品番	S 221ACR	品名	タンクふた	1 / 3
----	----------	----	-------	-------

衛生陶器補修品互換性情報

No. E0026

件名 タンク整流ジャバラについて

タンクふた底の違い

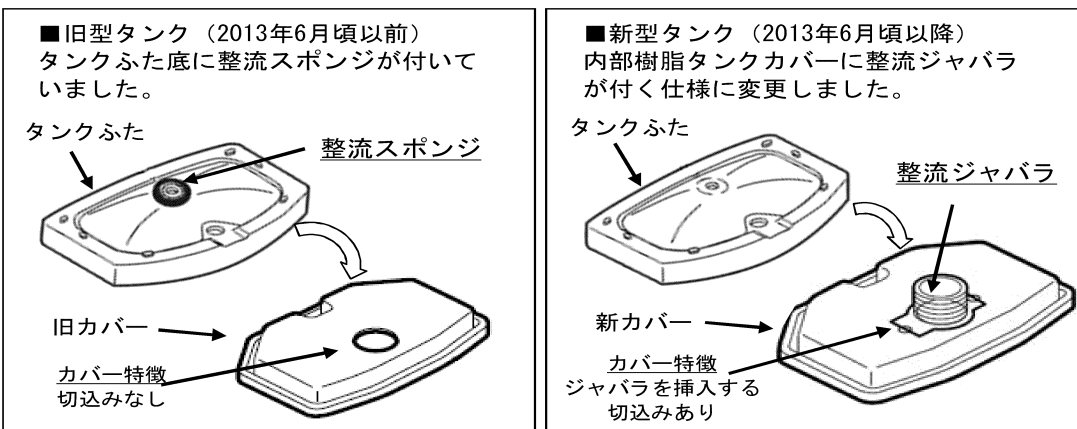
■対象製品のタンクふたには、ふた底に整流スポンジが付いているものと、付いていないものがあります。2013年6月頃から順次整流ジャバラ式に切り替えられています。
(新旧でカバー形状は異なりますが、整流ジャバラのみの取り替えは可能です)

- 現行製品は整流ジャバラ式に切り替わっていますので、整流スポンジは付いていません。
- 現在のタンクふた、陶器タンク式、内部樹脂タンク式、内部樹脂カバーのみの補修品には、整流ジャバラが付いていますので、補修の際、タンクふた底に整流スポンジが付いている場合は、はがして整流ジャバラ式に切り替えてください。
- 整流スポンジを付けたまま整流ジャバラ仕様のカバーを付けると、ふたが浮いてがたつきや漏水の原因となりますので、必ず整流スポンジは、はがしてください。
- 既に整流ジャバラが付いている製品に対して、補修品を手配すると整流ジャバラがだぶる場合があります。その場合は破棄ください。
